SERVICE INFO – INA 0018

Замена натяжного ролика 531 0069 10 и 531 0071 10 на 531 0250 10

Renault, Jeep

J8S 2.1 D, 2.1 D

Рис. 1 Обзор замены.

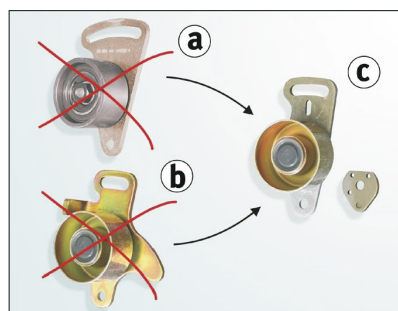
Два натяжных ролика **531 0069 10** и **531 0071 10** более не производятся и заменены на натяжной ролик **531 0250 10** (см. Рис. 1).

Натяжной ролик **531 0250 10** состоит из 2-х частей:

- Натяжного ролика с планшайбой
- Дистанционной шайбы

- a) Ролик натяжителя 531 0071 10
b) Ролик натяжителя 531 0069 10
c) Ролик натяжителя **531 0250 10**

Рис. 2: Обзорные инструкции по приводу для его правильного монтажа:

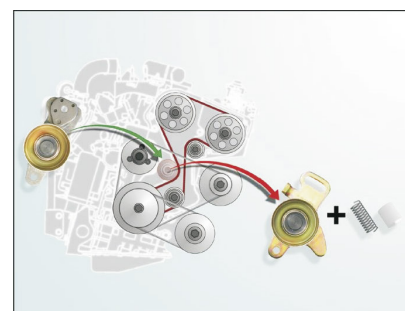
1. Установите двигатель как указано производителем
2. Демонтируйте старый натяжной ролик (пружина и втулка не требуются).
3. Установите новый натяжной ролик (старые болты могут повторно использоваться)
4. Натяните ремень ГРМ соответствующим инструментом.
5. Затяните фиксирующие болты согласно предписаниям производителя
6. Проверните коленвал вручную на 2 оборота по направлению вращения двигателя.
7. Проверьте натяжение ремня ГРМ подходящим прибором и отрегулируйте при необходимости (повторите шаги с 4-й по 6-й).
